Ref: I-ED_CI Ramal Monte Sancha 10_PL1-24

Expediente: Estudio de Detalle **PL1-24**
Situación: CI Ramal Monte Sancha 10
Solicitante: Ramal de Sancha S.L.
Ref. Catastral: 5994128UF6559S0001WX
Junta de Distrito N° 2 – Este
Asunto: Aprobación Inicial

- Plano P 2. 1. Ortofoto y Calificación, usos y Sistemas PGOU 2011 de Málaga

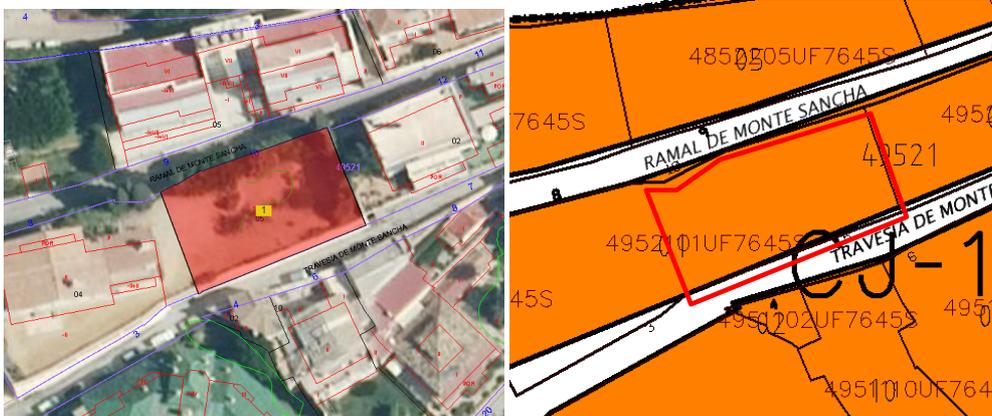
La parcela se encuentra **clasificada como Suelo Urbano y calificada de residencial bajo la ordenanza de CJ-1**, según lo establecido en el plano P2.1. *Calificación, usos y Sistemas del PGOU 2011 de Málaga*.

-3D de la parcela presentado en el ED

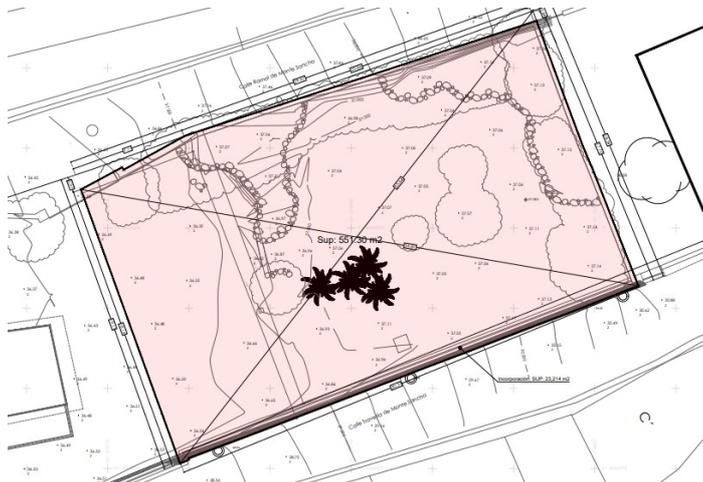
Se plantea una ordenación compatible con el muro de contención de tierras existente, de ocho metros de altura, manteniendo la alineación existente en la parcela, según los puntos B-C, permitiendo así la conservación del muro original y evitando desalinearla respecto al resto de edificaciones de la travesía.

-Plano de comparativa de las soluciones de implantación en la parcela presentado en el ED

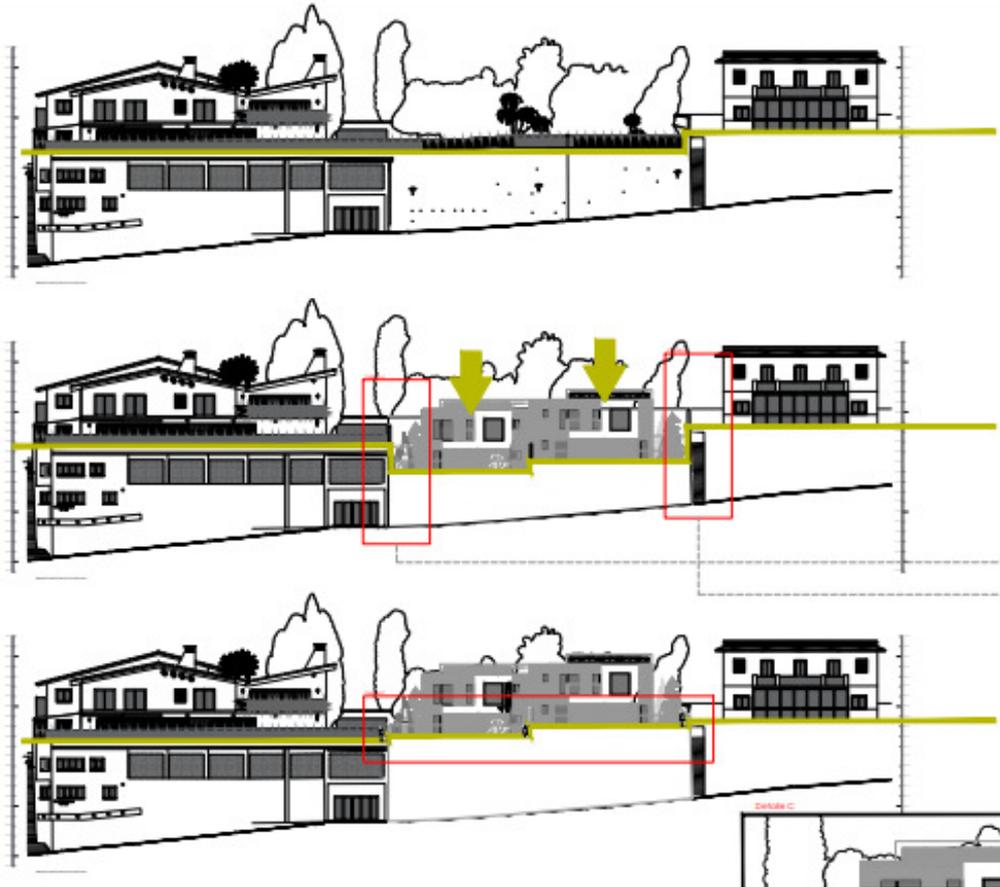
Se plantean dos viviendas adosadas (con acuerdo notarial entre colindantes) con un máximo de PB+1 con una altura máxima de 7,05m, cumpliendo con la altura máxima establecida por la ordenanza CJ-1a aplicable a ña parcela.

Al ser las parcelas colindantes totalmente planas, no es posible dar cumplimiento al punto 5. del artículo 12.2.26. No pudiéndose respetar una cota inferior a 1,50m respecto de la parcela colindante.

Este estudio de detalle propone la consideración del perfil actual de la parcela como perfil de referencia para la elaboración un futuro proyecto de edificación. Para adaptarse a la topografía se escalona ligeramente la parcela en dos plataformas independientes para que la diferencia entre los extremos de cada tramo no sea superior a 1.50m.
